改善箇所説明図

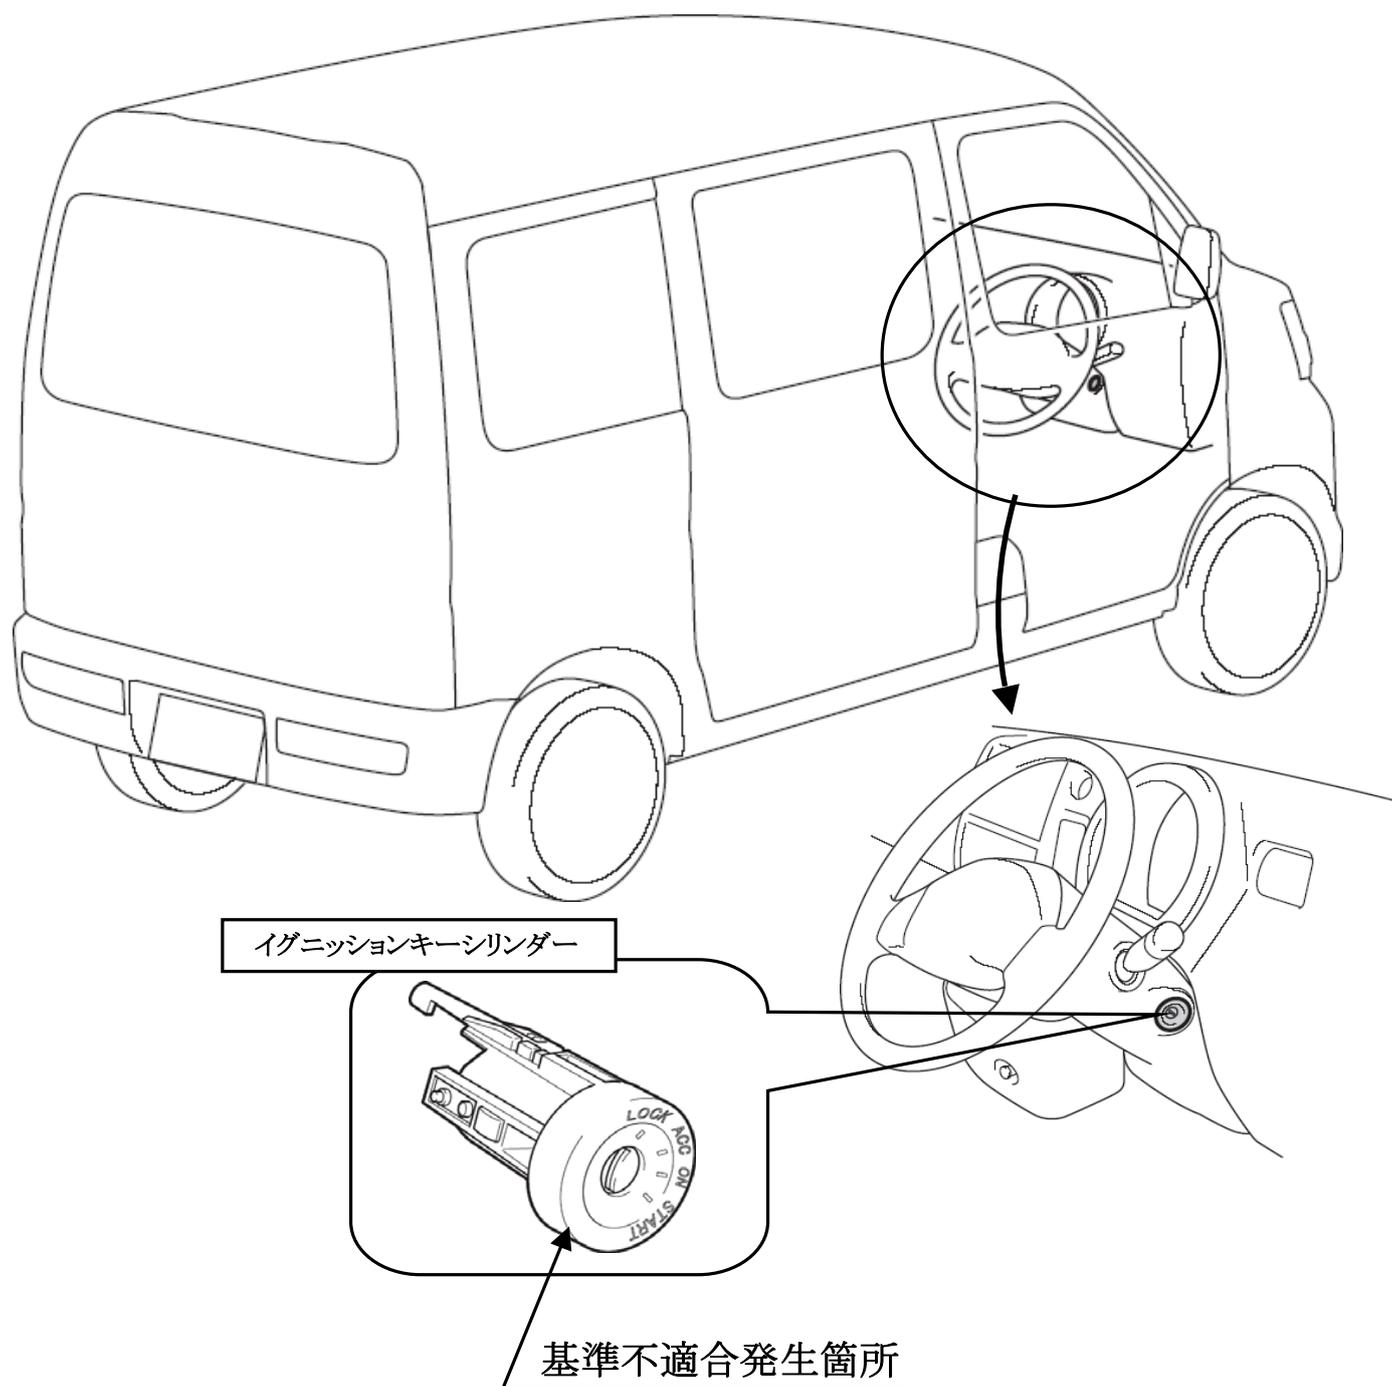
〔 イグニッションキーシリンダーの製造工程において、規格を超える鉛が誤って混入したものがあ。そのため、水分を含んだ泥等が浸入すると、強度が低下し、そのまま使用を続けると、キーシリンダーが破損し、キー操作ができなくなる。 〕

全車両、イグニッションキーシリンダーを良品と交換する。なお、ドア等のキーシリンダーもあわせて新品に交換する。

識別 : エンジンルーム内 車台番号打刻位置の車両後側に黄色ペイントを塗布する。
